Verslag huishoudelijke elektrische installatie op laagspanning en zeer lage spanning**Algemeen:**

Referentie: 011-20260210-02v2	Datum controle: 10/02/2026
Keurder: 011

Eigenaar:	Daniëlle Verswijver	EAN-code:	Onbekend
Adres installatie:	Moeshofstraat 85, 2170 - Merksem	Nummer teller(s):	1424766
		Distributienetbeheerder installatie:	Fluvius
Datum uitvoering installatie:	☐ Vóór 01/10/1981 ☒ Tussen 01/10/1981 en 01/06/2020 ☐ Vanaf 01/06/2020		
Type:	☒ Wooneenheid ☐ Niet-huishoudelijk ☐ PV ☐ Batterij ☐ Laadpaal

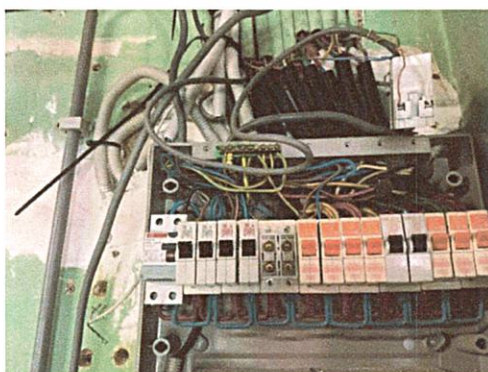
B17 - De voedingsspanning is niet op elk bord vermeld (Boek 1: 3.1.3.3).
Opmerking: Oa bord 1

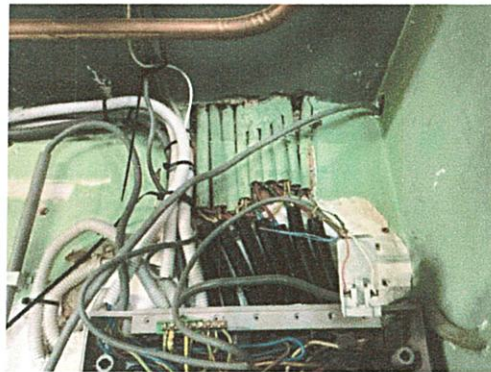
B30 - De houder van de beveiliging in een huishoudelijke ruimte is niet voorzien van aangepaste kalibreerelementen (Boek1: 5.3.5.5).
Opmerking: Oa bord 1

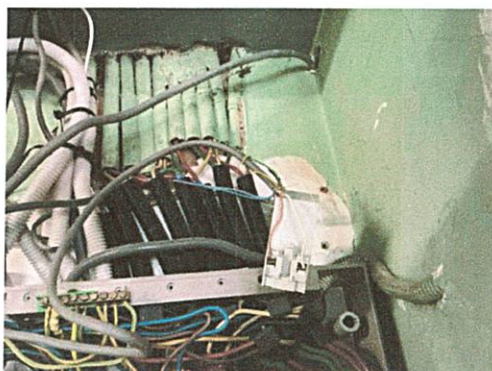
C21 - Het gebruik van geleiders van het type VOB, zonder bijkomende afscherming is niet toegestaan (Boek 1: 5.2.9.6).

Opmerking: Oa rond bord 1, garage

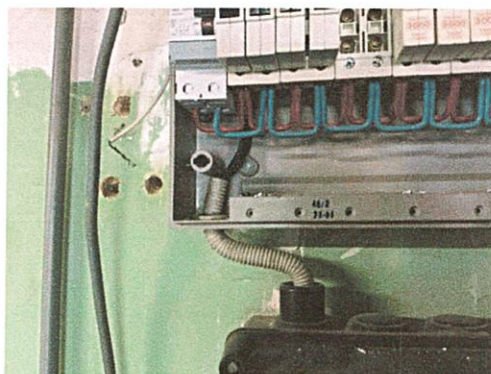
Transfo niet gemonteerd in bord
Opmerking: Oa bord 1

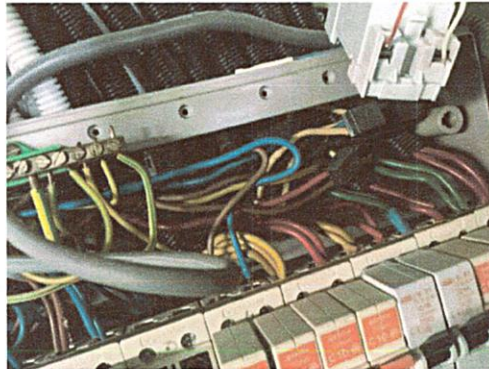
B34 - Het kabeltype van de meterbord verbinding aan de oorsprong van de installatie beantwoord niet aan de minimale vereisten vastgelegd door de distributienet beheerder. (Boek1: 1.5 + SYNERGRID C1/107)
Opmerking: Oa bord 1 Vob

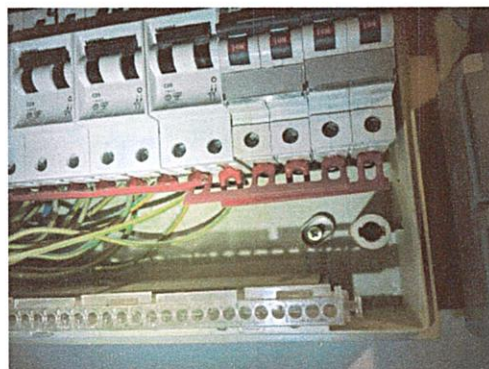
T21 - Het elektrisch materieel is niet geplaatst volgens de voorschriften van de fabrikant/ regels van goed vakmanschap . (Boek 1: 1.4.1.3)

Opmerking: Oa 3 geleiders in 1 klem bord 1, ophangvijzen bord 2

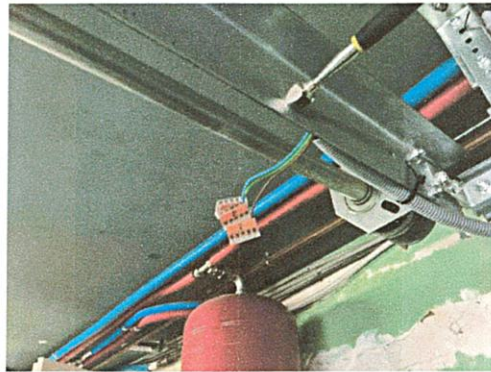
T21 - Het elektrisch materieel is niet geplaatst volgens de voorschriften van de fabrikant/ regels van goed vakmanschap . (Boek 1: 1.4.1.3)

Opmerking: Oa 3 geleiders in 1 klem bord 1, ophangvijzen bord 2

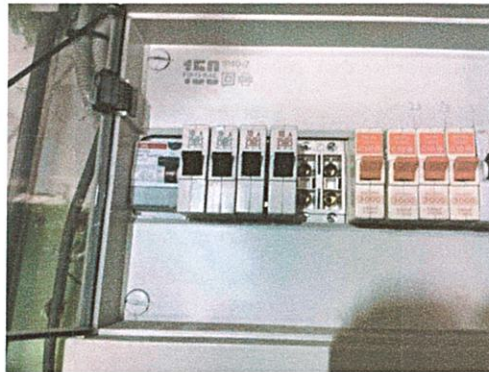
C28 - Niet gebruikte leidingen onder spanning zijn niet op een degelijke manier geïsoleerd of verwijderd (Boek 1: 4.2.1.1).
Opmerking: Oa garage

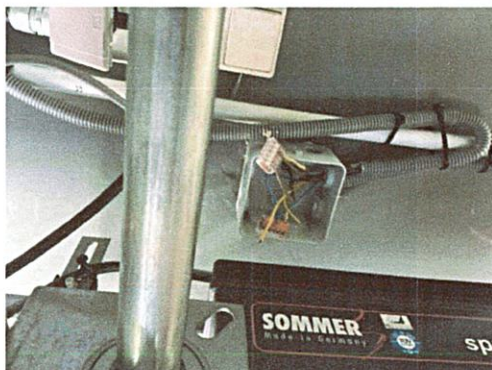
T02 - Gevaar voor rechtstreekse aanraking: genaakbare delen onder spanning (Boek 1: 4.2.2).
Opmerking: Oa bord 1

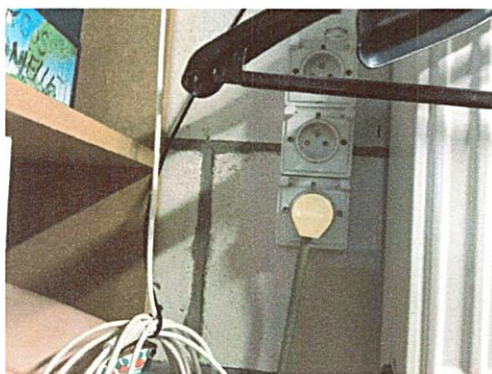
C30 - De deksels van de aftakdoos/aftakdozen ontbreken (Boek 1: 4.2.2.1, 5.2.6.1).
Opmerking: Oa garage

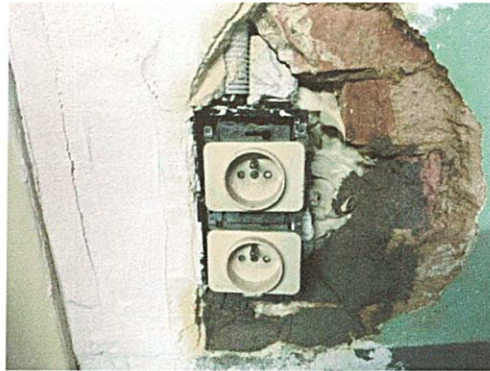
T09 - Bepaalde contactdozen en/of schakelaars zijn beschadigd (Boek 1: 1.4.1.3).
Opmerking: Oa garage

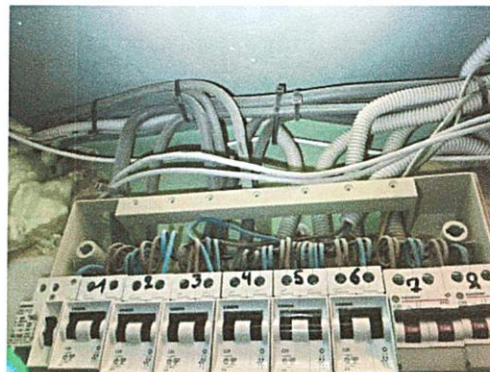
T10 - Bepaalde contactdozen en/of schakelaars zijn niet degelijk bevestigd (Boek 1: 1.4.1.3).
Opmerking: Oa garage

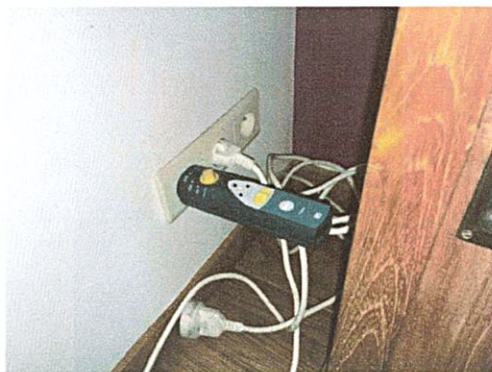
A16 - Er is geen continuïteit van de beschermingsgeleider van de contactdoos (Boek 1: 5.4.3.4).

Opmerking: Oa sc bureau, woonkamer, badkamer, slaapkamer

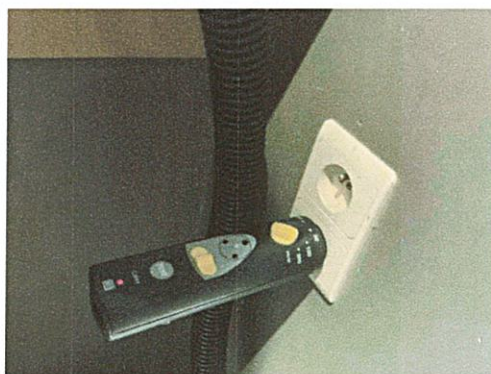
A16 - Er is geen continuïteit van de beschermingsgeleider van de contactdoos (Boek 1: 5.4.3.4).

Opmerking: Oa sc bureau, woonkamer, badkamer, slaapkamer

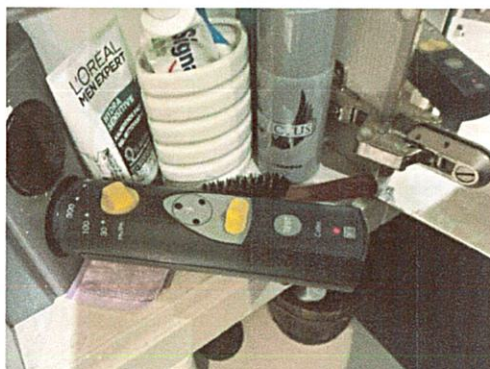
A16 - Er is geen continuïteit van de beschermingsgeleider van de contactdoos (Boek 1: 5.4.3.4).

Opmerking: Oa sc bureau, woonkamer, badkamer, slaapkamer

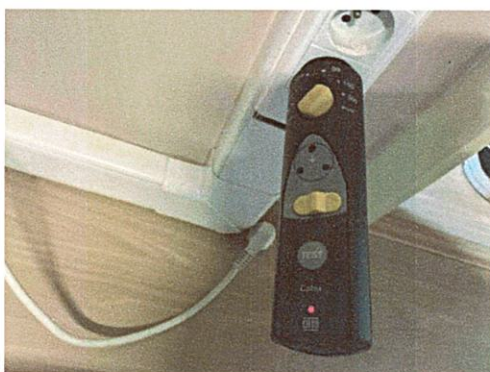
A16 - Er is geen continuïteit van de beschermingsgeleider van de contactdoos (Boek 1: 5.4.3.4).

Opmerking: Oa sc bureau, woonkamer, badkamer, slaapkamer

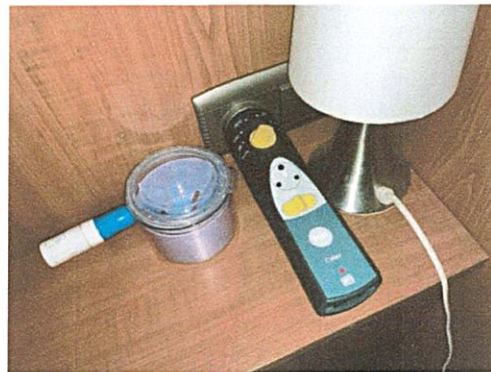
A16 - Er is geen continuïteit van de beschermingsgeleider van de contactdoos (Boek 1: 5.4.3.4).

Opmerking: Oa sc bureau, woonkamer, badkamer, slaapkamer

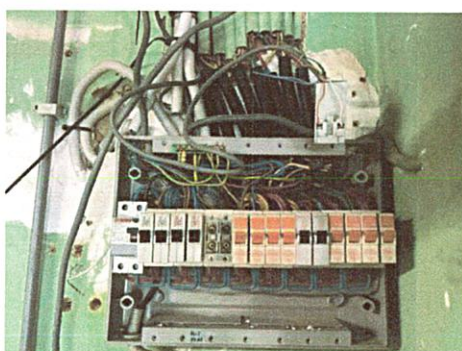
T11 - De contactdozen waarvan de toegekende stroomsterkte maximaal 16A en de toegekende spanning maximaal 250V bedraagt en niet bedoeld zijn voor de voeding van een of meerdere verbruikstoestellen voor een specifiek doel en niet geplaatst zijn in of op schakel- en verdeelborden, beschikken niet of IPXX-D (incl. gemeenschappelijke delen residentieel geheel) (Boek 1: 4.2.2.3/5.3.5.2).

Opmerking: Oa woonkamer
